<b>CONCEPTO TÉCNICO SOBRE NECESIDAD DE ESTUDIOS DETALLADOS DE AMENAZA Y RIESGO POR FENOMENOS DE REMOCIÓN EN MASA DENTRO DEL TRÁMITE DE LICENCIA URBANÍSTICA</b>	Código:	GPR-FT-10
		Versión:	04
		Fecha de revisión:	21/06/2011

<b>1.1 CONCEPTO TÉCNICO No. CT:</b>	CT-7188
<b>1.2 ÁREA:</b>	Análisis y mitigación de riesgos
<b>1.3 COORDINACIÓN:</b>	Estudios y conceptos técnicos
<b>1.4 REFERENCIA CRUZADA RADICADO FOPAE:</b>	2013ER21369
<b>1.5 RESPUESTA OFICIAL No.</b>	RO-67676

<b>2.1 SOLICITANTE:</b>	CURADURÍA URBANA 4
<b>2.2 PROYECTO:</b>	Vivienda
<b>2.3 LOCALIDAD:</b>	19 Ciudad Bolívar
<b>2.4 UPZ:</b>	68 - EL TESORO
<b>2.5 BARRIO O SECTOR CATASTRAL:</b>	EL TESORO
<b>2.6 DIRECCIÓN:</b>	KR 18 Q BIS # 78 A - 45 SUR
<b>2.7 CHIP:</b>	AAA0026YKMS
<b>2.8 MANZANA CATASTRAL:</b>	92
<b>2.9 PREDIO CATASTRAL:</b>	24
<b>2.10 ÁREA (Ha):</b>	0.0192* o 0.0088**
<b>2.11 FECHA DE VISITA:</b>	17 de enero de 2014

**Figura 1.** Localización general del proyecto ubicado en la KR 18 Q BIS # 78 A - 45 SUR, el cual se ubica en categoría de *amenaza media* dentro del plano normativo de amenaza por fenómeno de remoción en masa (Decreto 364 de 2013).

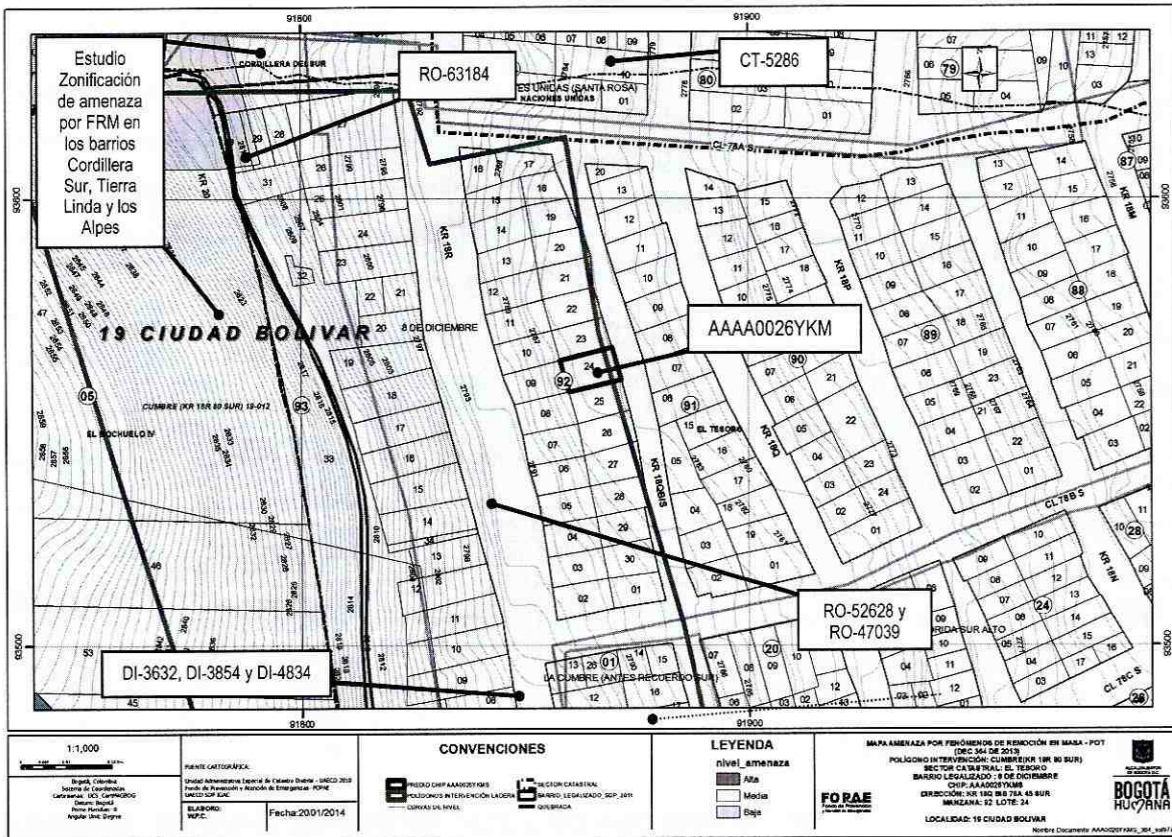
Conforme con el plano normativo de amenaza por fenómeno de remoción en masa del Plan de Ordenamiento Territorial de Bogotá – POT, el sector del proyecto ubicado en la KR 18 Q BIS # 78 A - 45 SUR, de la localidad de Ciudad Bolívar, se encuentra en una zona de amenaza media por movimientos en masa (Figura 1).
